**Comité d'experts du transport des marchandises dangereuses
et du Système général harmonisé de classification
et d'étiquetage des produits chimiques****Sous-Comité d'experts du transport
des marchandises dangereuses****Quarante-neuvième session**

**Questions relatives au Système général harmonisé de
classification et d'étiquetage des produits chimiques :
Critères de classement des gaz inflammables****Sous-Comité d'experts du Système général harmonisé
de classification et d'étiquetage des produits chimiques****Trente-et-unième session**

**Travaux à mener conjointement avec le Sous-Comité
d'experts du transport des marchandises dangereuses
(Sous-Comité TMD)****Proposition de modification des critères de classement et
de la communication des dangers des gaz inflammables****Communication des experts de la Belgique et du Japon au nom
du groupe de travail informel¹ des critères de classement relatifs
aux gaz inflammables**

Diagramme de décision 2.2 [¶]

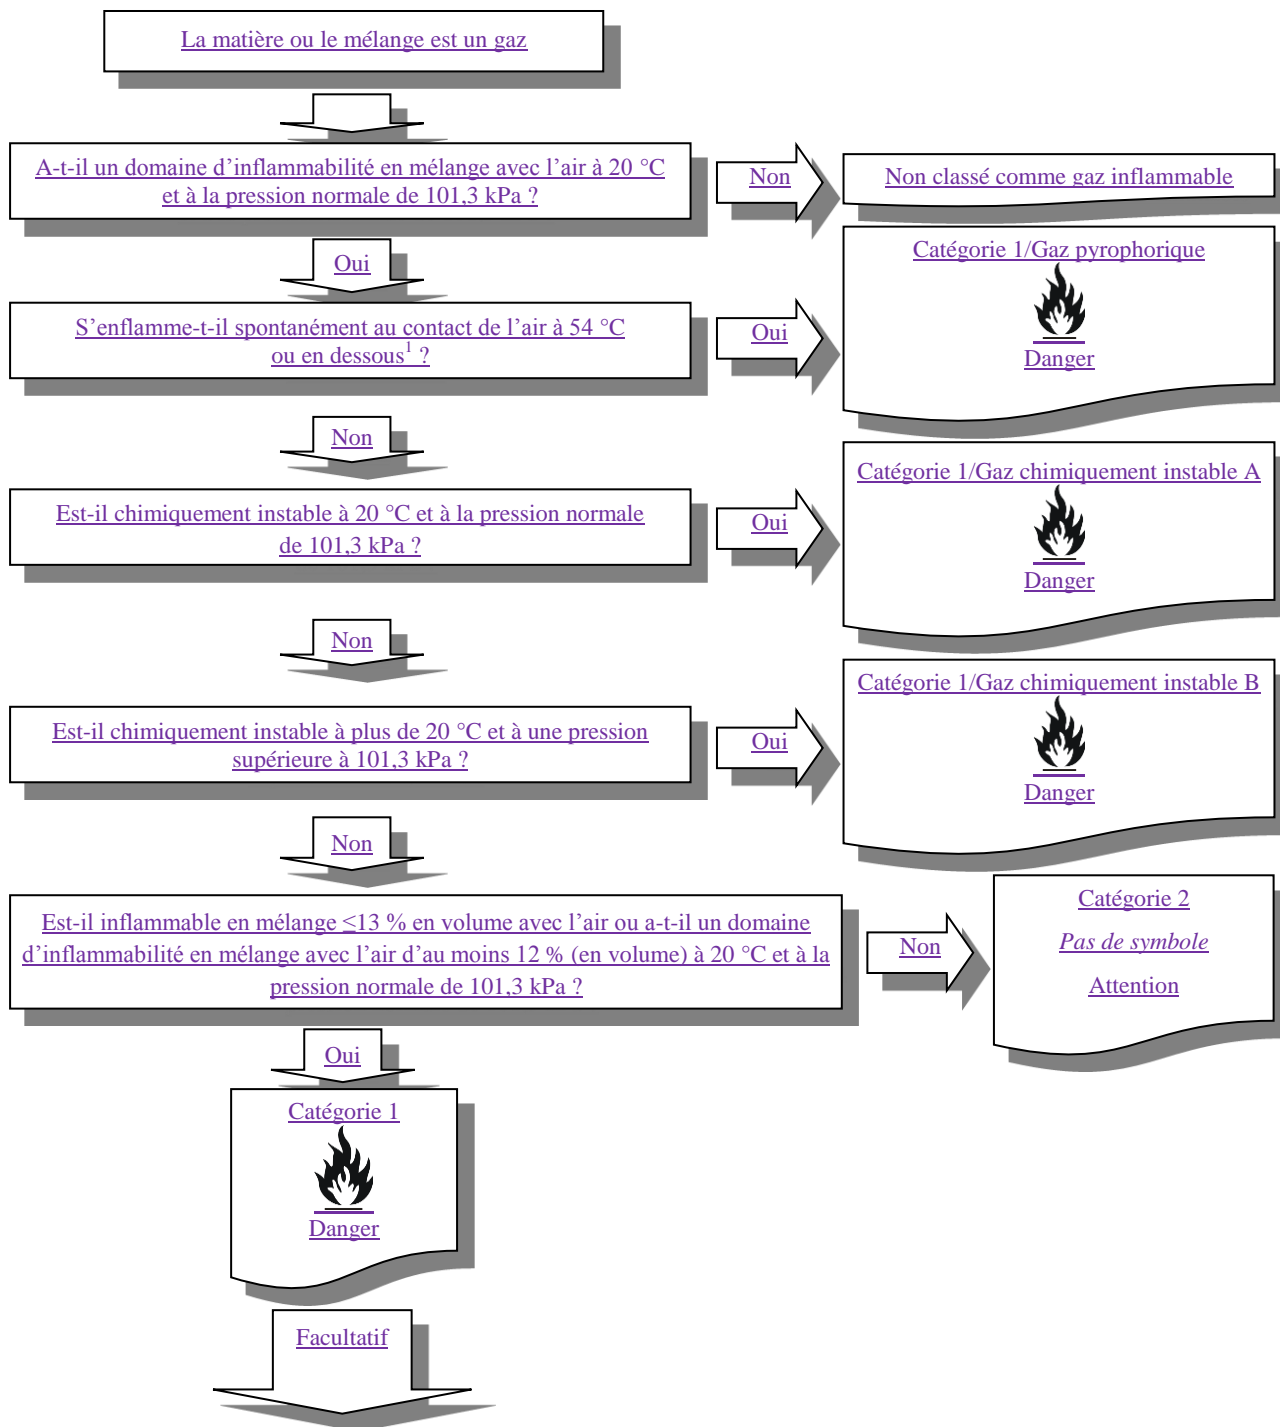
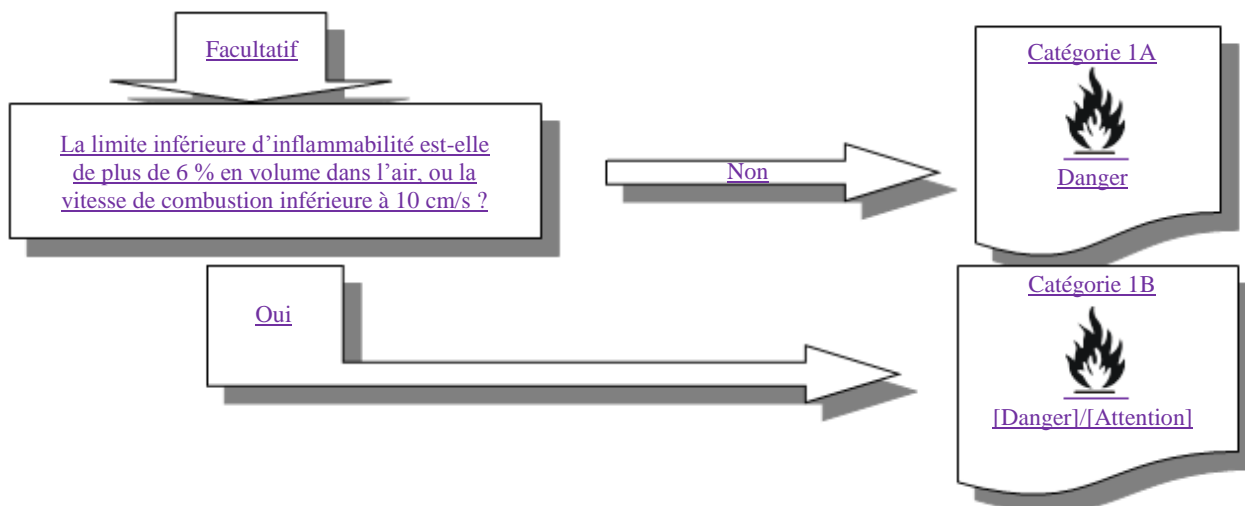
Pour classer un gaz inflammable, on doit disposer de données sur son inflammabilité, sur son aptitude à s'enflammer spontanément au contact de l'air et sur son instabilité chimique. Pour pouvoir le classer de manière plus précise au sein de la catégorie 1, il faut disposer de données concernant sa limite inférieure d'inflammabilité ou sa vitesse de combustion. La classification doit s'effectuer conformément au diagramme de décision 2.2 ^{a)}.
